改善箇所説明図

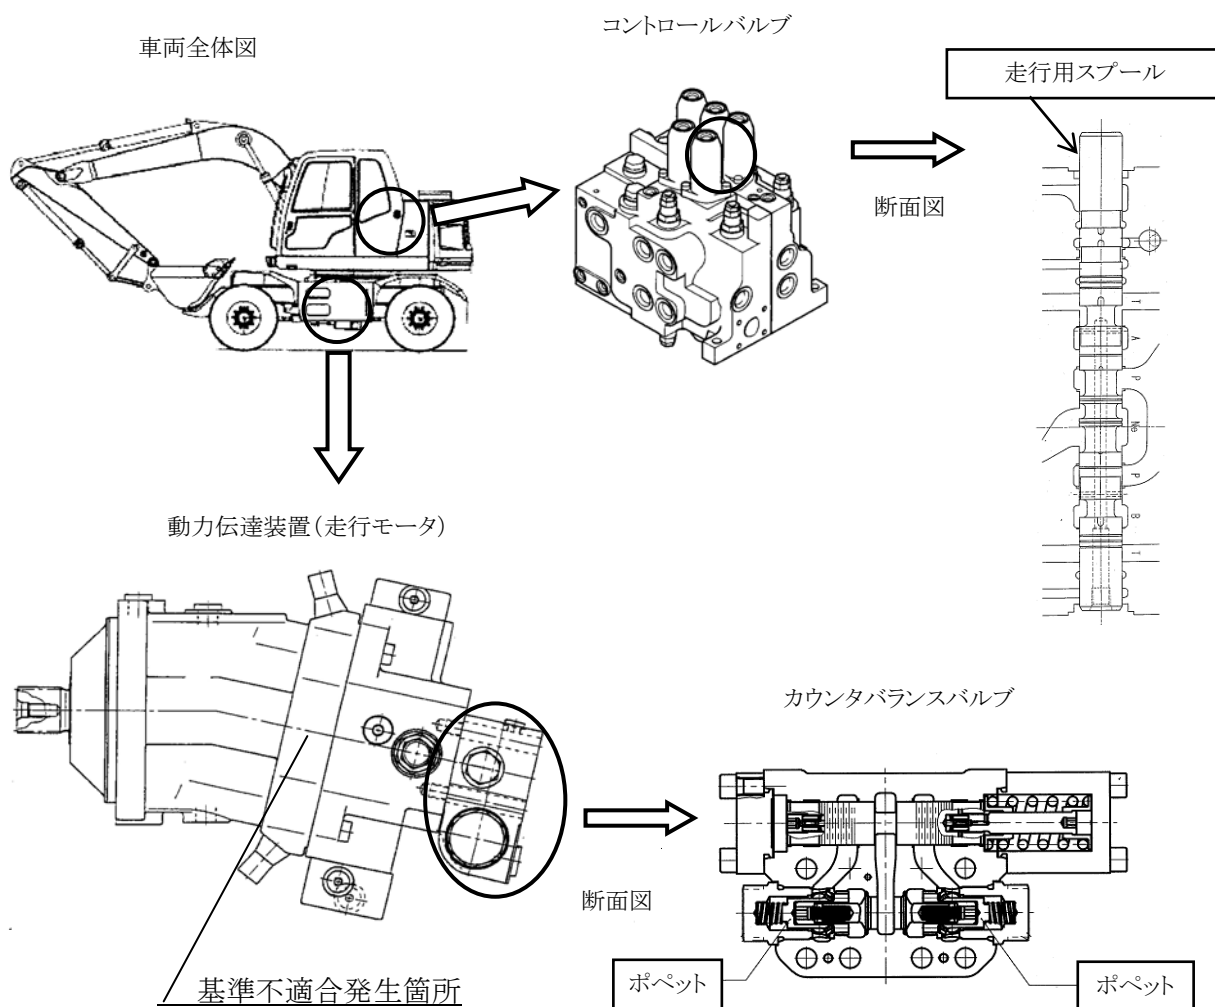
不具合の内容

静油圧変速機の走行モータにおいて、油圧制御が不適切なため、走行中にアクセルペダルをゆっくり戻したり、惰性運転からアクセルペダルを少し踏み込んだ場合に、走行モータへの供給油量が一時的に不足するものがある。そのため、モータ内でキャビテーションが発生し、異音を生じるものがあり、そのまま使用を続けると、走行モータが破損し、最悪の場合、走行出来なくなるおそれがある。

改善の内容

コントロールバルブの走行用スプールとカウンタバランスバルブのポペットを対策品と交換する。

枠で囲んだ部品は交換する部品を示します。

識別: 対策したコントロールバルブ、走行モータに白ペイントでマーキングする。
